Rapport d'analyse environnementale

**Réaménagement des intersections de la route 138 avec la route du
Bas-de-l'Anse et le chemin Saint-Paul sur le territoire
de la Ville de La Malbaie, secteur Saint-Fidèle**

Dossier 3211-05-397

Le 15 mars 2005

ANNEXE 3 : RÉAMÉNAGEMENT DE LA ROUTE 138 ET DES INTERSECTIONS DE LA ROUTE DU BAS-DE-L'ANSE ET LE CHEMIN SAINT-PAUL

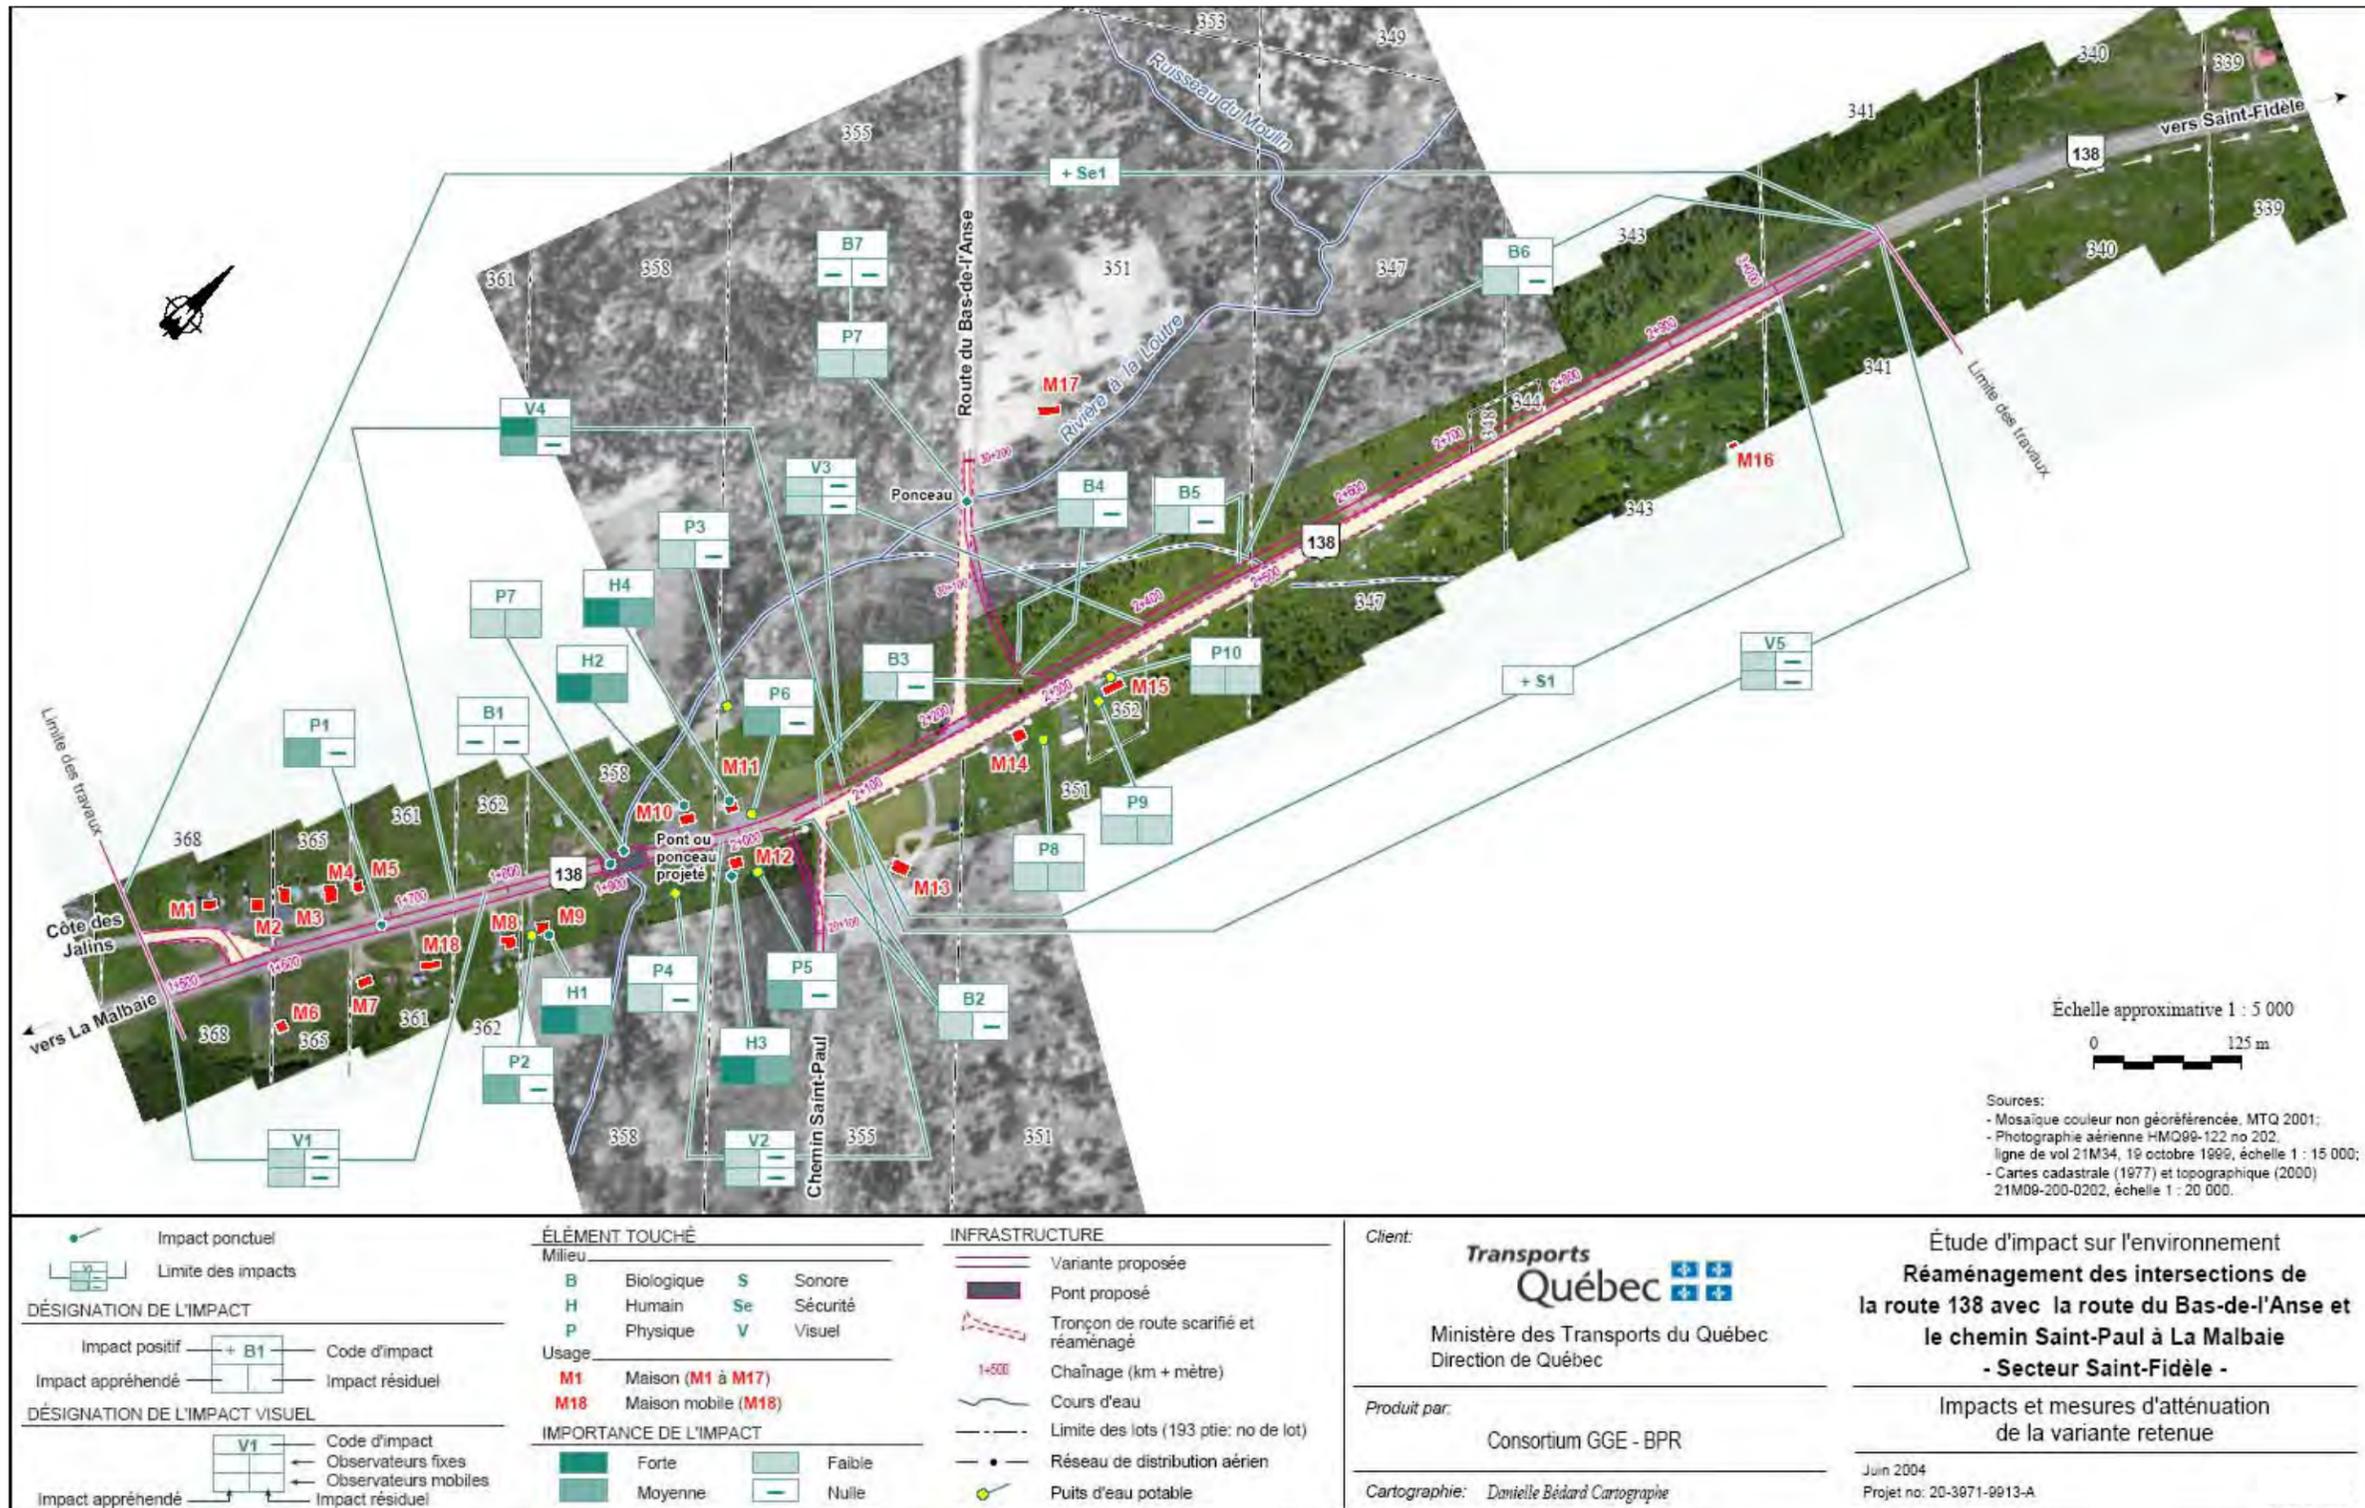
La deuxième variante a été retenue par le MTQ (annexe 3). Elle serait celle répondant le mieux aux objectifs de sécurité, de confort des usagers ainsi que de conservation de la fonctionnalité de l'infrastructure.

Par ailleurs, chacune des options de réaménagement implique le déplacement ou l'acquisition de résidences. La variante A requiert l'acquisition de 5 résidences contre quatre pour la variante B. Trois résidences (M10, M11 et M12) sont touchées quelle que soit la variante choisie. Ces trois résidences sont situées à seulement quelques mètres de la chaussée. La mise aux normes de la route implique nécessairement d'empiéter sur les terrains, voire sur les résidences elles-mêmes. L'emprise sera élargie à 40 mètres alors qu'elle est actuellement de 24 mètres seulement, en moyenne sur le tronçon. Le remblai de près de deux mètres situé à l'approche de la traversée de la rivière élèverait le profil de la route, ce qui rendrait ardu le raccordement à la route pour la résidence M9. Les résidences sont localisées à l'annexe 3.
